TRATTA A.V. /A.C. TERZO VALICO DEI GIOVI PROGETTO ESECUTIVO

Cavalcaferrovia SP 152 Linea III Valico-alla Pk 38+765

Relazione di confronto PD/PE

Figura 1 – ubicazione planimetrica della deviazione del fosso.

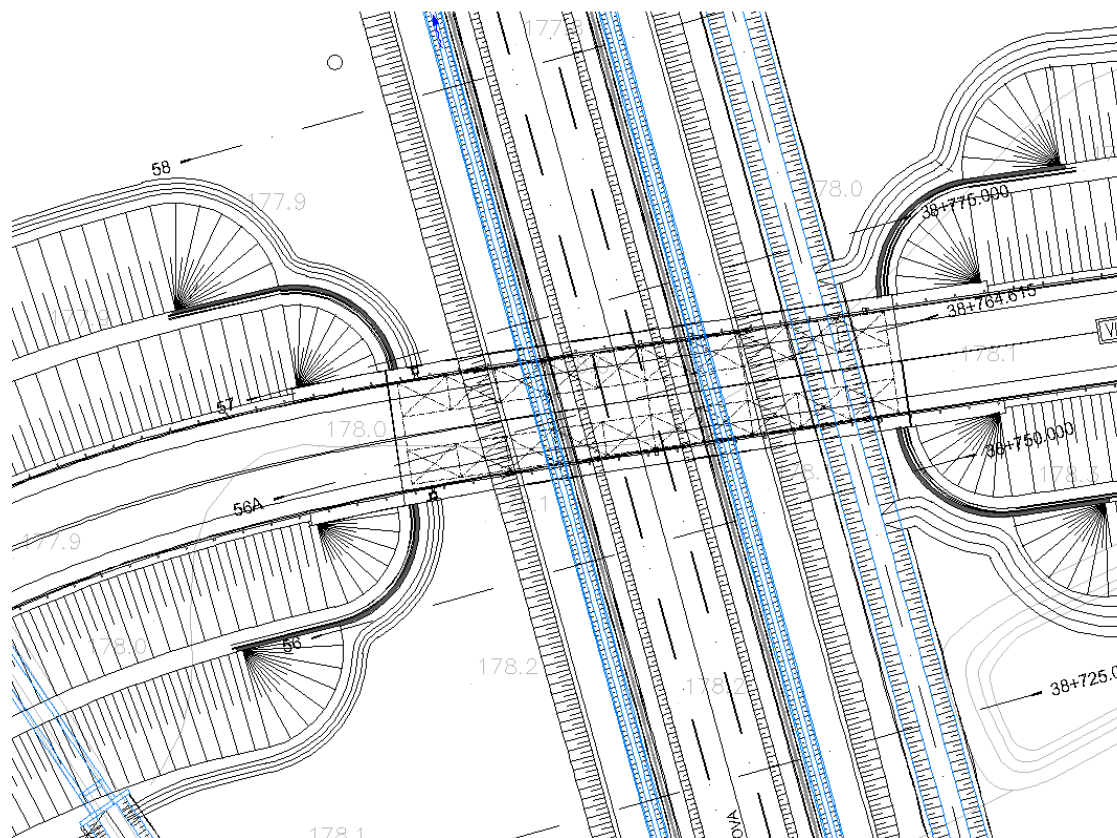
In fase di progettazione esecutiva, a causa dell'eliminazione dello shunt, è stato possibile ridurre la luce dell'impalcato da 60m a 50m. Per motivi legati agli aspetti idraulici di smaltimento delle acque, tale lunghezza non è stata diminuita ulteriormente. Infatti, mantenendo uno sviluppo di 50m è stato possibile evitare la realizzazione di un tombino idraulico per l'attraversamento della rampa IR1K di accesso all'impalcato. Come scelta progettuale si è preferito risagomare il tracciato del fosso 20B riposizionandolo nei pressi della linea e prevedendo la sua posizione in termini planimetrici davanti alla spalla del ponte, come illustrato in Figura 1.
